Добавление 126: Правила № 127

Поправка 1

Поправка 1 к первоначальному варианту Правил – Дата вступления в силу:
22 января 2015 года

Единообразные предписания, касающиеся официального утверждения автотранспортных средств в отношении их характеристик, влияющих на безопасность пешеходов

Рис. 8А

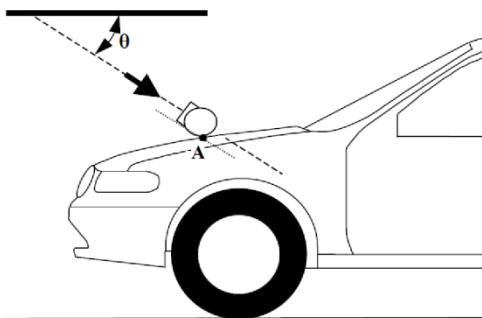
Вставить новые пункты 2.26–2.26.2 и новые рис. 8А и 8В следующего содержания:

"2.26 "Измерительная точка"

Измерительную точку иногда могут также называть "точкой испытания" или "точкой удара". Во всех случаях результат испытания относится к этой точке независимо от того, где происходит первый контакт.

2.26.1 "Измерительная точка" для испытания модели головы означает точку на внешней поверхности транспортного средства, которая выбрана для проведения испытаний. Измерительная точка находится в том месте, где соприкасаются профиль модели головы и поперечное сечение внешней поверхности транспортного средства в вертикальной продольной плоскости, проходящей через центр тяжести модели головы (см. рис. 8А).

Рис. 8В

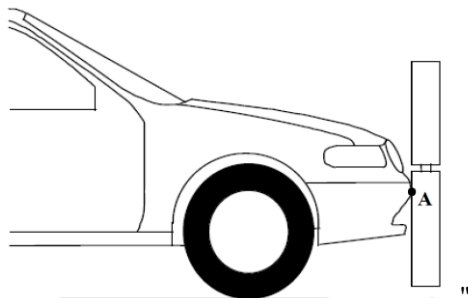
2.26.2 "Измерительная точка" для модели нижней части ноги для целей испытания бампера и модели верхней части ноги для целей испытания бампера находится в вертикальной продольной плоскости, проходящей через центральную ось ударного элемента (см. рис. 8В).

Рис. 3

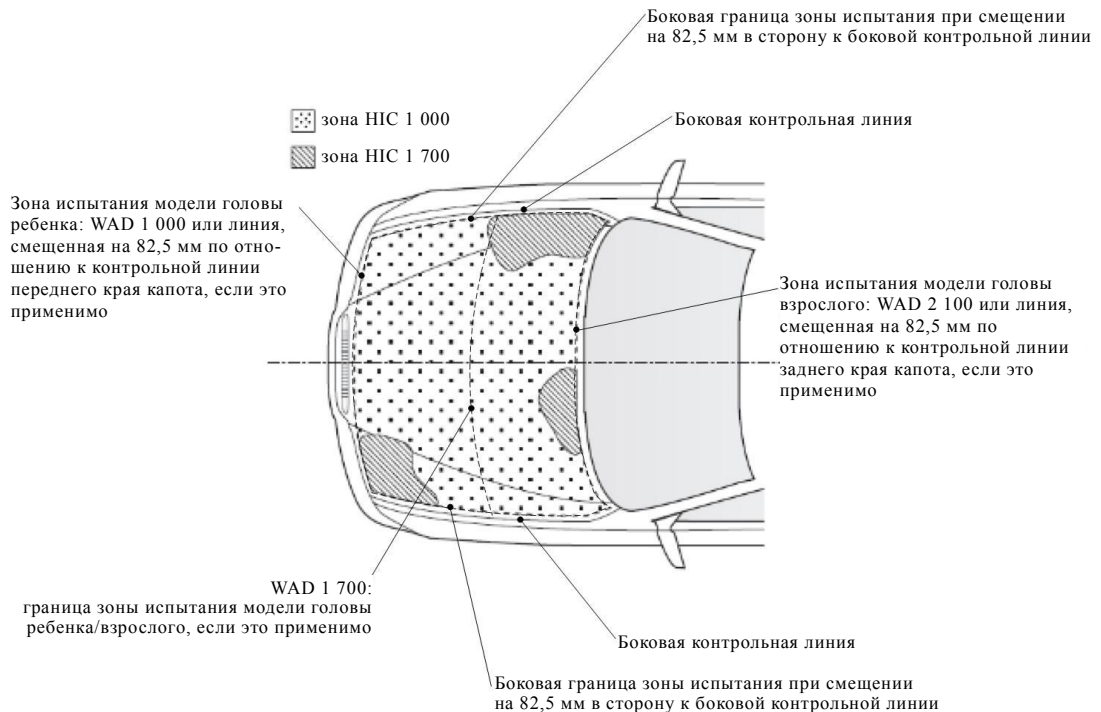
Пункт 3.4.1 изменить следующим образом:

"3.4.1 Изготовитель... зону испытания верхней части капота, в которых значение НИС..."

Пункты 3.4.2–3.4.4 изменить следующим образом:

- "3.4.2 Маркировка "зоны испытания верхней части капота", а также "зоны НИС 1 000" и...
- 3.4.3 "Зона... по измерительной точке контакта модели головы и верхней части капота.
- 3.4.4 Расчет площади зоны испытания верхней части капота, а также..."
